Gemeinde Thalwil

Aufwertung Gotthardstrasse

Bericht zu den Einwendungen und Projektänderungen

Zürich, 17. November 2023

Abbildung 4: Ausschnitt Postplatz gem. Auflage §16

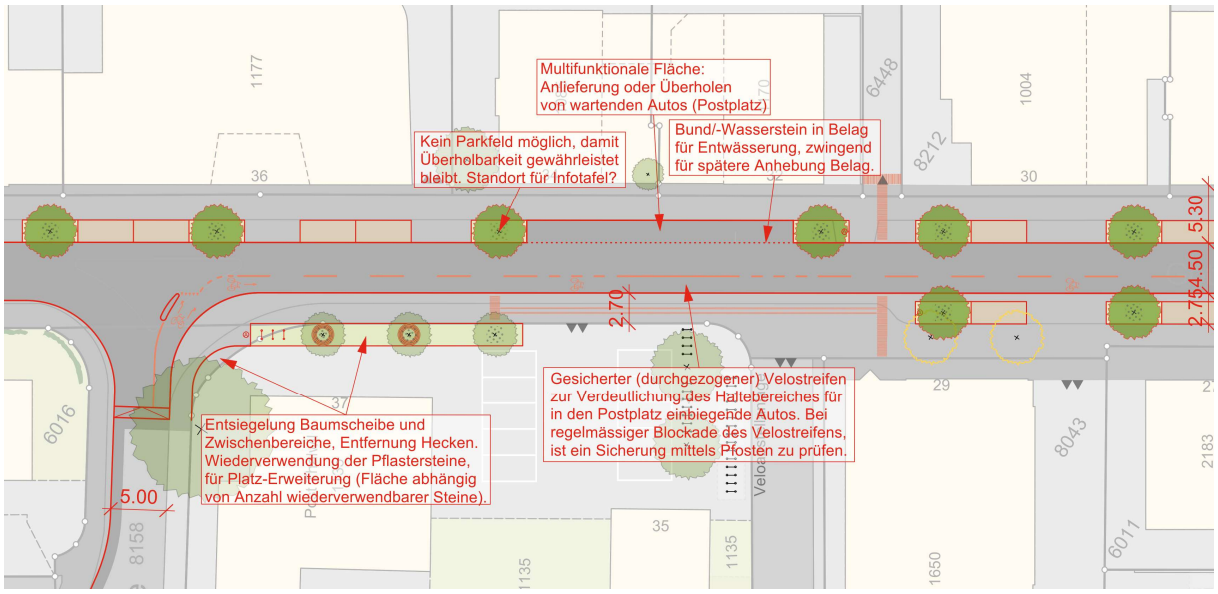
Der Ansatz 3 wurde als zweckmässigster Ansatz eingestuft und in das Projekt aufgenommen: Er sieht die Umnutzung des in einer ersten Überarbeitung für die Anlieferung vorgesehenen Bereiches vor dem gnusspur vor. Der Bereich zwischen den beiden Bäumen vor den Hausnummer 32 und 34 wird auf der ganzen Länge in einer Tiefe von 2.00m (Modultiefe) auf das Fahrbahnniveau abgesenkt. Auf Markierungen in diesem Bereich wird bewusst verzichtet, auch ein Anlieferungsfeld wird nicht markiert. Der Bereich kann entweder zum Überholen von etwa zwei PW, welche auf die Einfahrt auf den Postplatz warten, als Aufstellfläche zum Warten für die Einfahrt in den Postplatz oder zur Anlieferung genutzt werden. Auf der eigentlichen Fahrbahn wird die Halteposition für PW durch einen gesicherten Radstreifen und eine Verdeutlichung der Zufahrt (1m/1m-Radstreifen anstatt 3m/3m-Radstreifen) angezeigt. Sollte sich zeigen, dass der Velostreifen dennoch regelmässig durch wartende Fahrzeuge blockiert wird, kann dieser mittels einfacher Poller gesichert werden.

Mit diesem Ansatz kann die Überholbarkeit von wartenden PW durch andere PW sowie Lieferwagen und kleine Lastwagen ermöglicht werden, nicht jedoch durch grosse LW / Sattelschlepper oder die Gelenkbusse der Linie 156. In diesem Fall müssen die wartenden Autos weiterfahren oder ihre Warteposition in die multifunktionale Fläche (seitliche Nische) verlegen. Die beiden Elemente vor bzw. nach dieser Nische sind zur Sicherstellung der Sichtweiten (Fussgängerquerung Passerelle Nord) und zur Überschleppbarkeit durch grössere Fahrzeuge mit Bäumen auszustatten und nicht als Parkfelder vorzusehen. Diese würden die Sicht und Überschleppbarkeit einschränken und zum Parkieren auf der Multifunktionsfläche animieren.

Trotz dieser Einschränkung (keine Überholmöglichkeit durch Gelenkbus, weniger zusätzliche Trottoirfläche vor gnusspur bspw. für Aussenverkauf) kann mit diesem Ansatz eine Überholbarkeit in den meisten Fällen gewährleistet werden. Zudem kann die Grundgeometrie und das Raster der Gotthardstrasse beibehalten und die Spuraufweitung etwas kaschiert werden. Sollte sich in den kommenden Jahren zeigen, dass die Rückstauproblematik keine mehr ist und der Warte-/Überholbereich nicht mehr notwendig ist, kann dieser Bereich mit geringem Aufwand zurückgebaut und auf Trottoirniveau angehoben und ein Anlieferungsfeld markiert werden (vgl. Plan langfristige modulare Optionen / Anhang A). Die Entwässerung ist bereits darauf auszulegen und die Nische zur Strasse hin zu entwässern. Der Bund-/Wasserstein ist daher in der Flucht der übrigen Fahrbahn weiterzuziehen und der Schlammsammler auf diesen auszurichten.

Abbildung 6: Skizze Beinkonflikt Trottoir

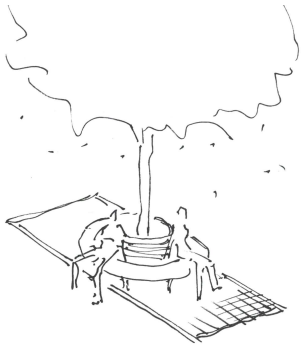
Das überarbeitete Projekt wurde an sinnvollen und geeigneten Standorten mit Stadtraummobiliar ergänzt (vgl. Auflageplan). Zur Erhöhung der Aufenthaltsqualität und damit der Strassenraum auch altersgerechter gestaltet wird, sind an verschiedenen Standorten Sitzbänke vom Typ «Landi-Bank» (burri) vorgesehen. Diese sind in Baumnähe senkrecht zur Fahrbahn und i.d.R. gegenüberliegend (Unterhaltung) angeordnet. Um ein Gestaltungselement des Centralplatzes weiterzuführen sind einzelne Rundbänke um Bäume verortet. Diese sind jedoch nur bedingt geeignet, da die Beine und Füsse der Sitzenden in den Gehwegbereich hineinragen und den Durchgang wieder verschmälern. Die Eignung dieser Bankform soll in der Projektierung nochmals überprüft werden und ist nur zu verfolgen, wenn die Bänke einen Durchmesser von max. 2.00m aufweisen

Konzeptplan
(langfristige modulare Optionen)
Stand Auflage nach §16 StVG

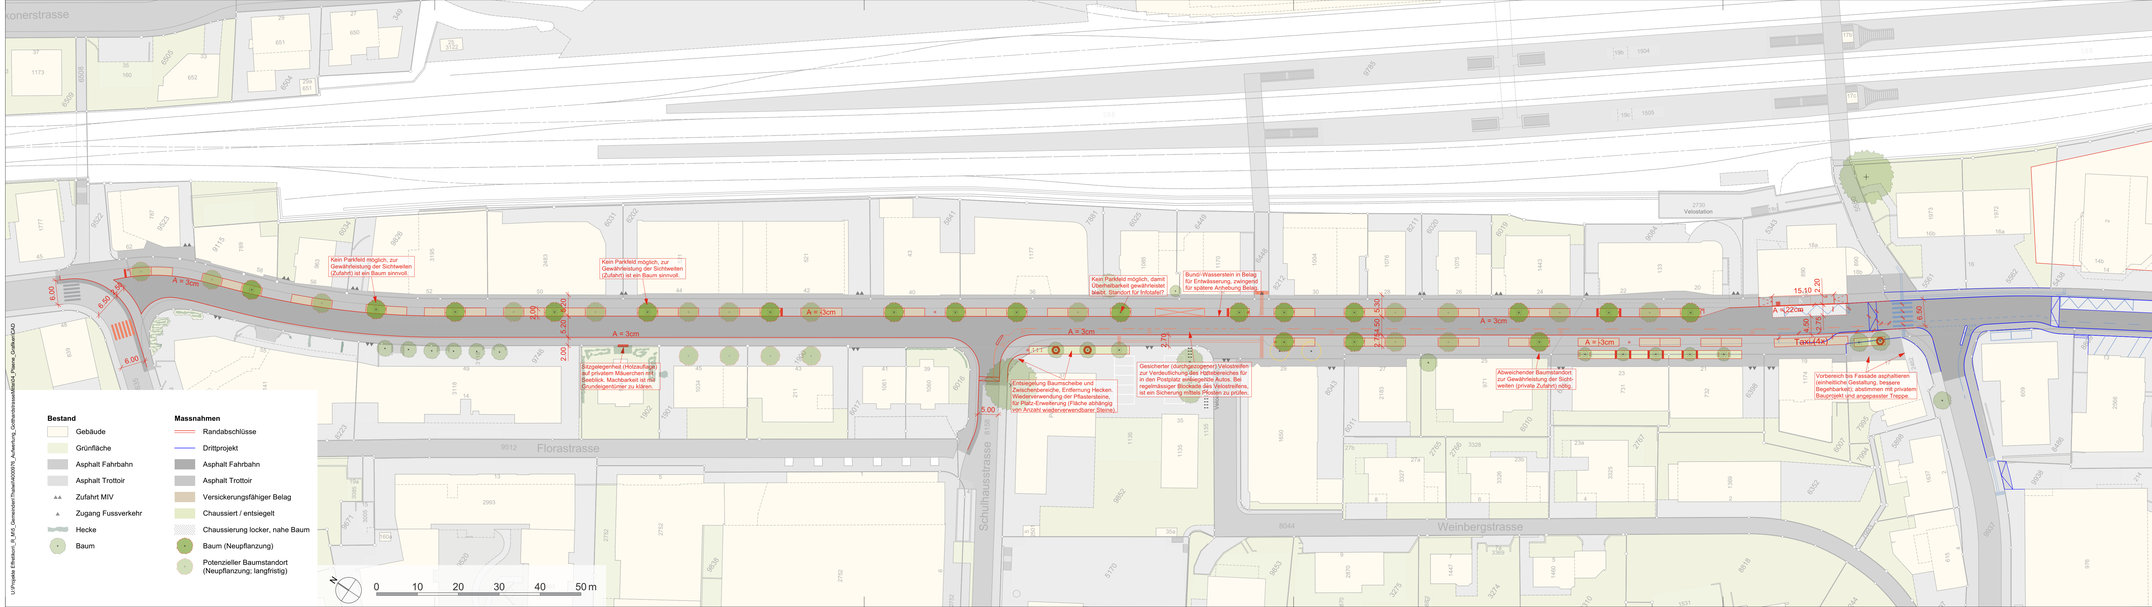
Hinweis: Das Anlieferungsfeld ist im Auflageplan nach §16 nicht dargestellt und nur im Plan «langfristige modulare Optionen» dargestellt. Grund dafür ist ein Gemeinderatsentscheid: Zu Gunsten einer

Abbiege-/Überholmöglichkeit am Postplatz (vgl. Kapitel 4.4.1) wird dieser Bereich auf Fahrbahnniveau abgesenkt und als multifunktionale Fläche vorgesehen. Langfristig kann der Bereich auf Trottoirniveau angehoben werden und das Anlieferungsfeld analog der übrigen Parkfelder auf dem Trottoirniveau angeboten werden.

Konzeptplan mit Skizze Linksabbieger Postplatz - V3

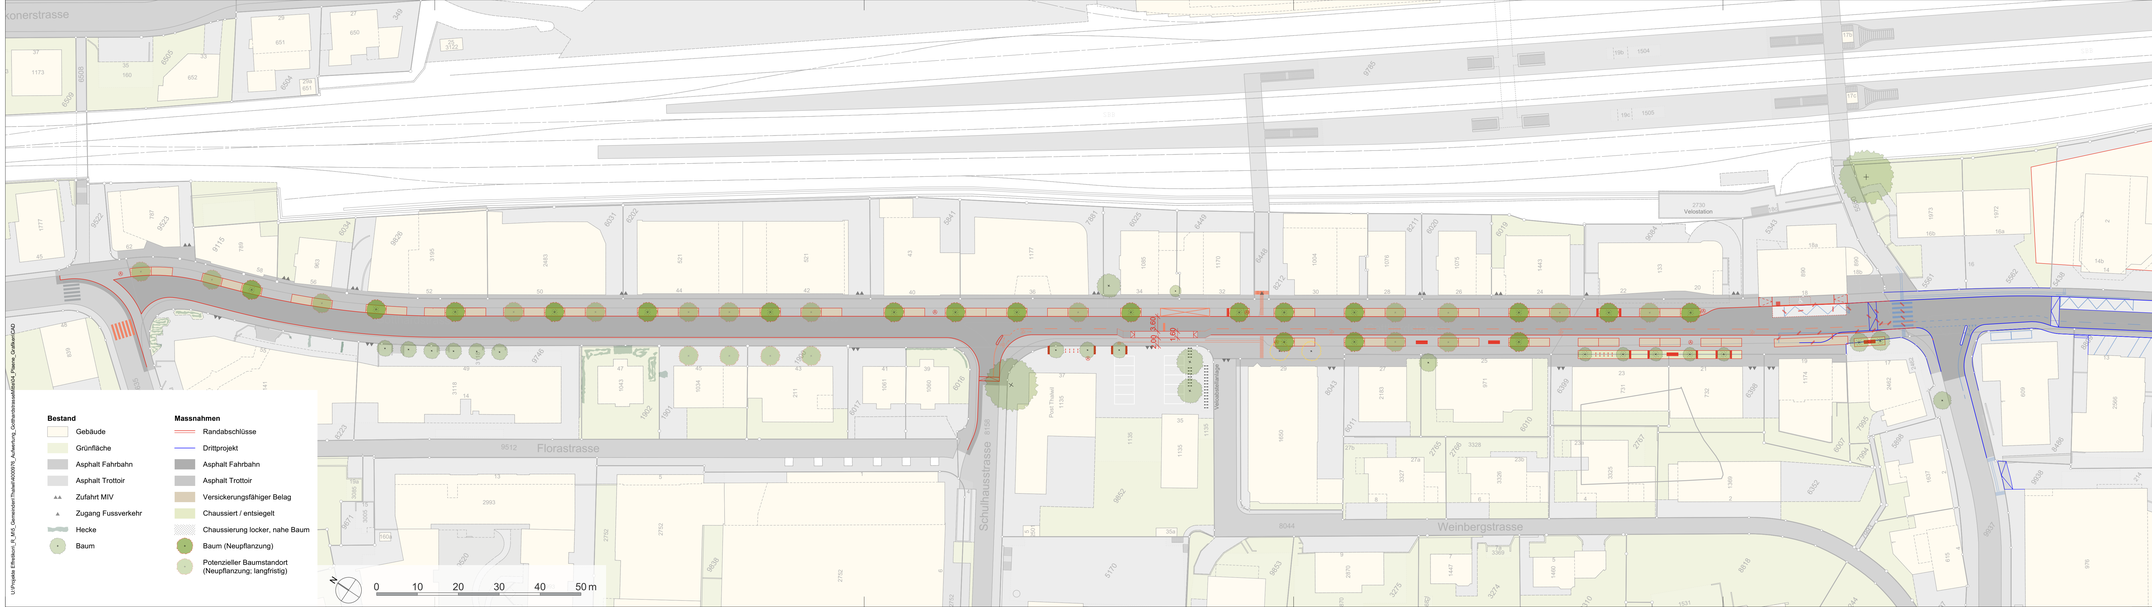
Ansatz 1 sieht eine vollwertige, kurze Abbiegespur (zwei PW) vor, die Fahrspur Gotthardstrasse wird weiterhin gerade geführt. Dadurch kommt es zu einer Verschwenkung des Velostreifens und des Trottoirs. Dies führt zum einen zu einer unübersichtlichen Situation und ungünstigen Sichtweiten zwischen Velos und der Postplatzausfahrt. Zum anderen wird dadurch das Trottoir auf etwa 2.00m verschmälert, was an dieser stark frequentierten Lage klar den Zielen und Anforderungen widerspricht. Zudem müsste ein Baum auf dem Postplatz gefällt werden, ein Konflikt mit der Bücherbox ist ebenfalls nicht auszuschliessen. Nebst den genannten Nachteilen entspricht diese verkehrsorientiere Geometrie auch nicht der von der Kapo geforderten Verkehrsberuhigung. Der Ansatz wurde daher verworfen.

Ansatz 2 sieht die partielle Anhebung des Velostreifens auf Höhe der Einfahrt vor. Dadurch muss jedoch auch das Trottoir zusätzlich angehoben werden, damit eine taktile Trennung zwischen Fuss- und Veloverkehr weiterhin gewährleistet werden kann. Auch mit diesem Ansatz würde das Trottoir verschmälert und eine Engstelle geschaffen. Die vorhandene Fahrbahnbreite reicht jedoch nicht zum Überholen aus und es müsste auf das Trottoir (Anlieferungsbereich) ausgewichen werden. Auch dieser Ansatz wurde es diesen Gründen verworfen.
